Příloha č. 1 k č. j. 102407/2021-180406-01
Stanovisko ve smyslu ustanovení § 25/1 z č. 13/1997 Sb.
Policejní územní odbor Jablonec nad Nisou
Územní odbor Jablonec nad Nisou
Dopravní inspektorát
23. října 10
466 73 Jablonec nad Nisou
5.11.2021
Podpis: por. Bc. Roman Sustek, DiS.
Ing. Elvira Křiváková
závažné stanovisko, s předloženým návrhem souhlasí, neboť odpovídá obecným požadavkům na bezpečnost a plynulost provozu na pozemních komunikacích.

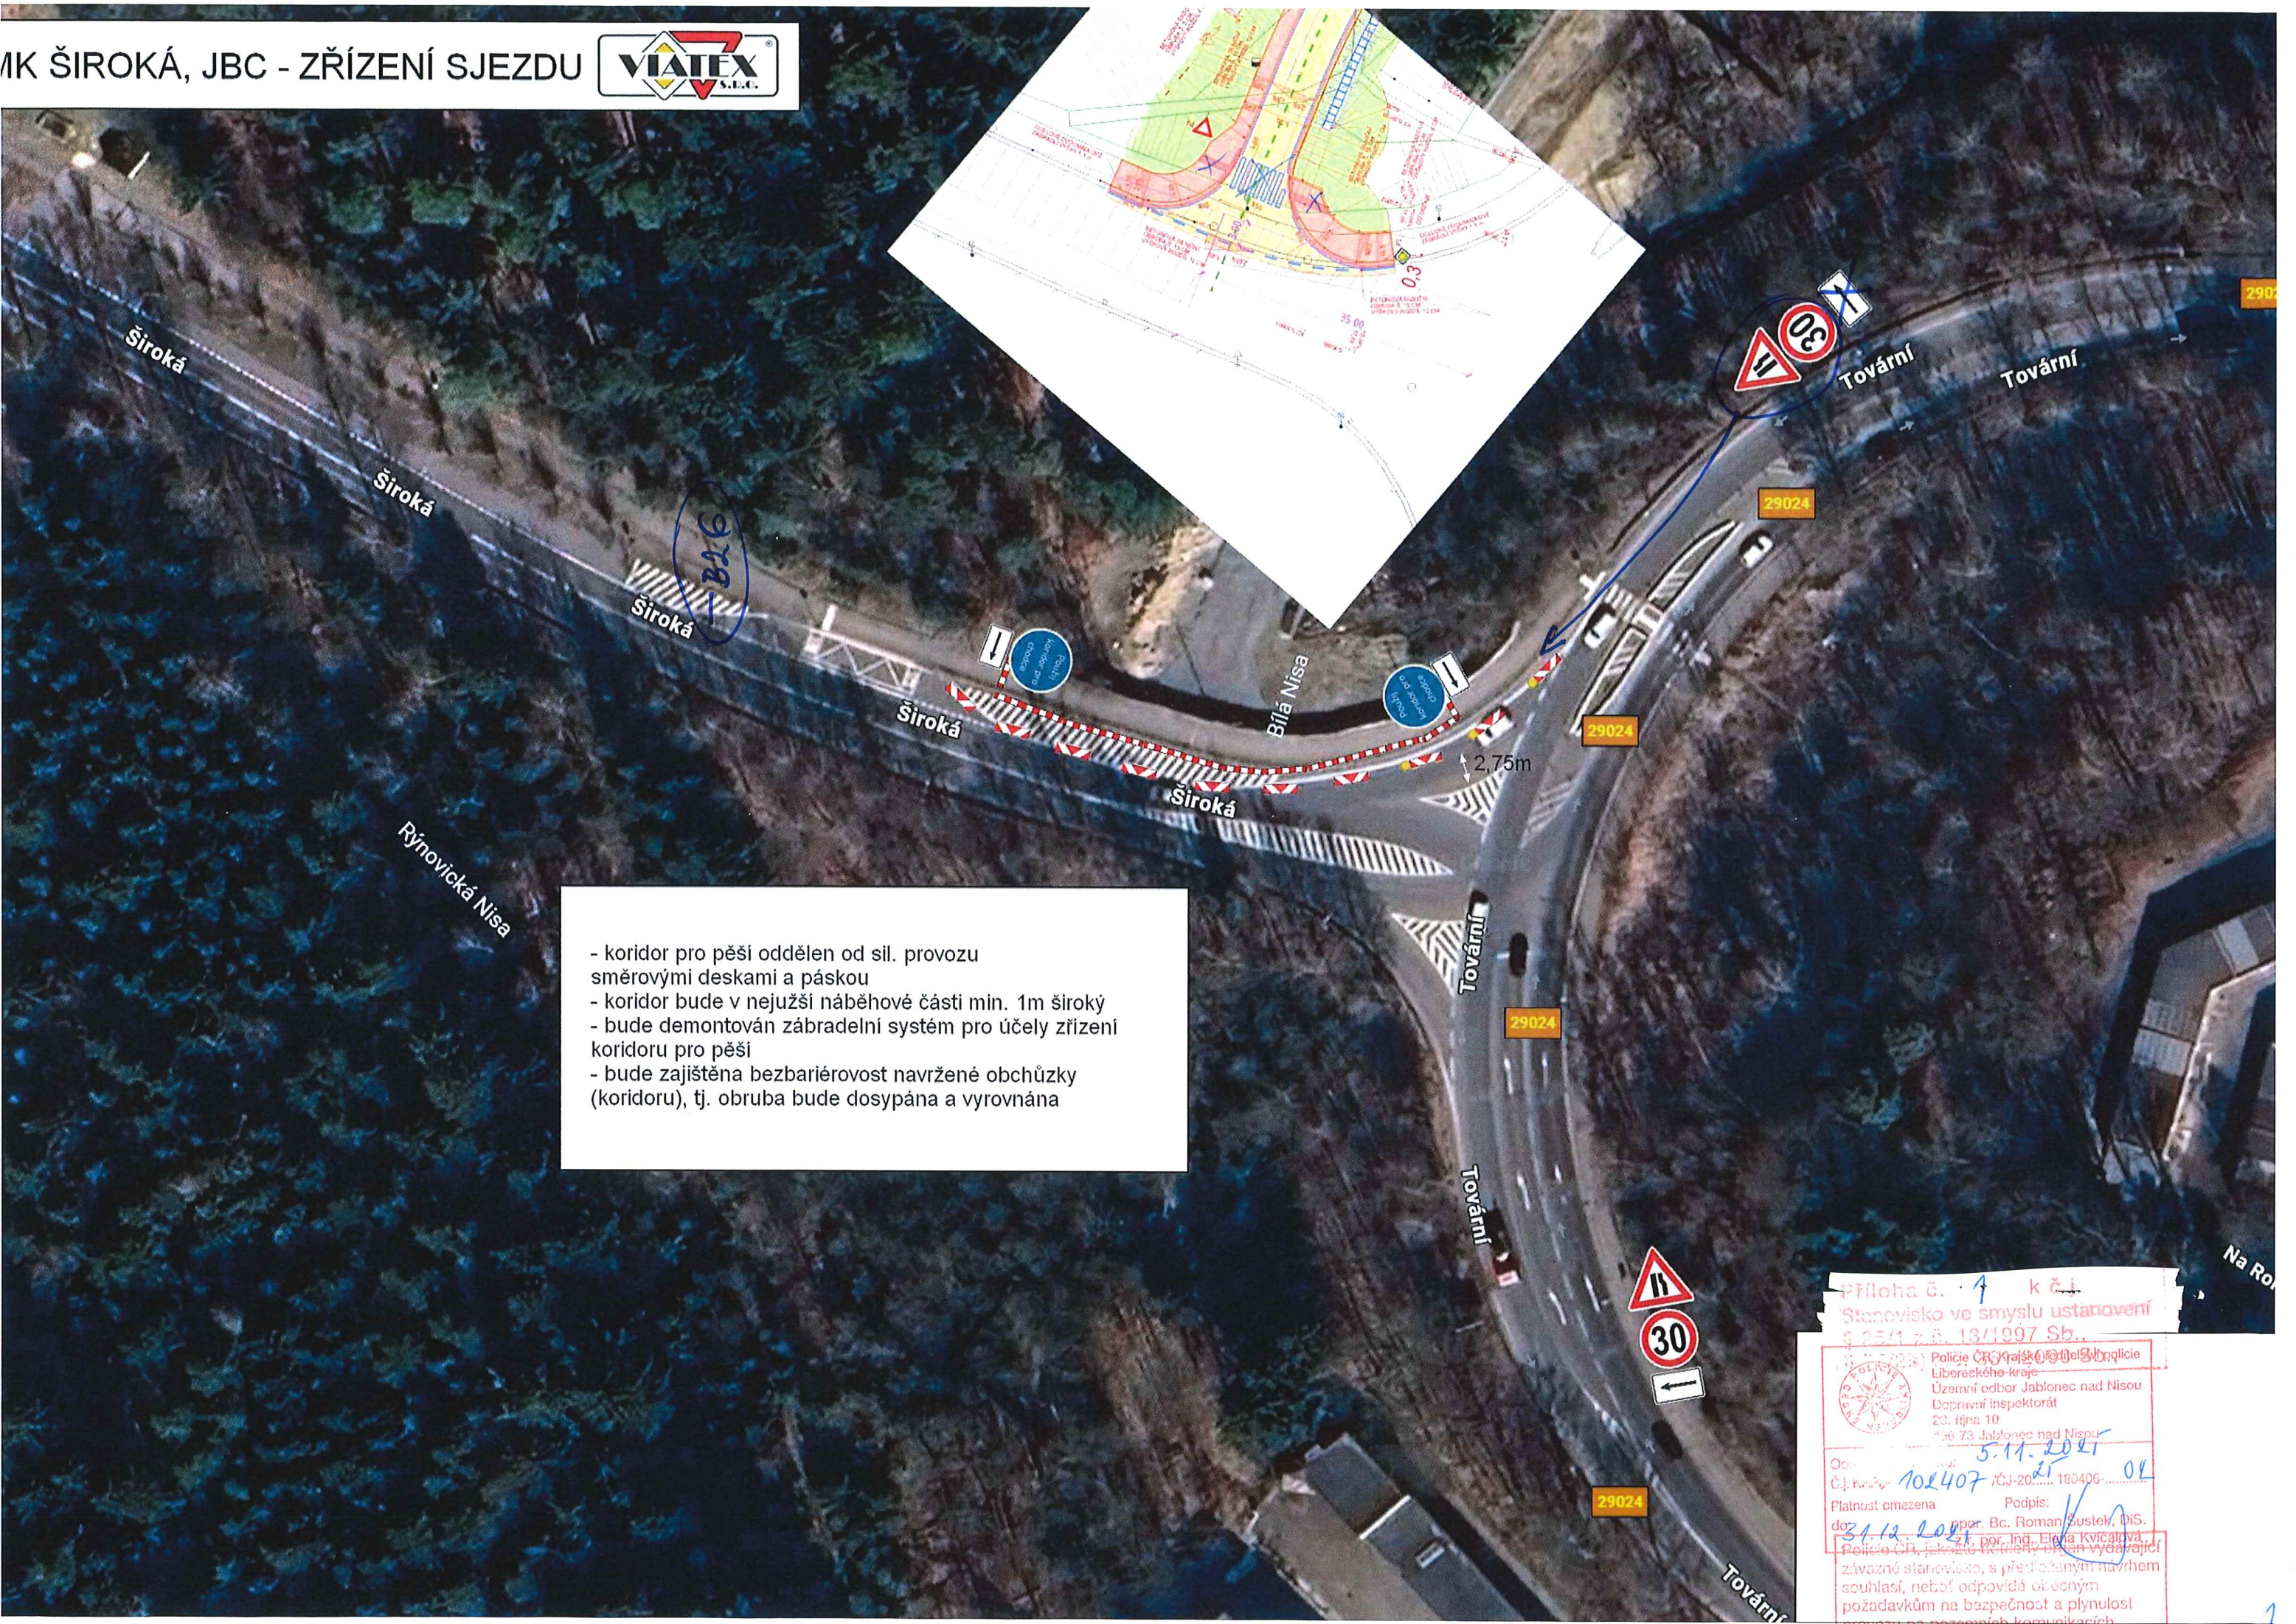
- koridor pro pěši oddělen od sil. provozu směrovými deskami a páskou
- koridor bude v nejužší náběhové části min. 1m široký
- bude demontován zábradelní systém pro účely zřízení koridoru pro pěši
- bude zajištěna bezbariérovost navržené obchůzky (koridoru), tj. obruba bude dosypána a vyrovnána
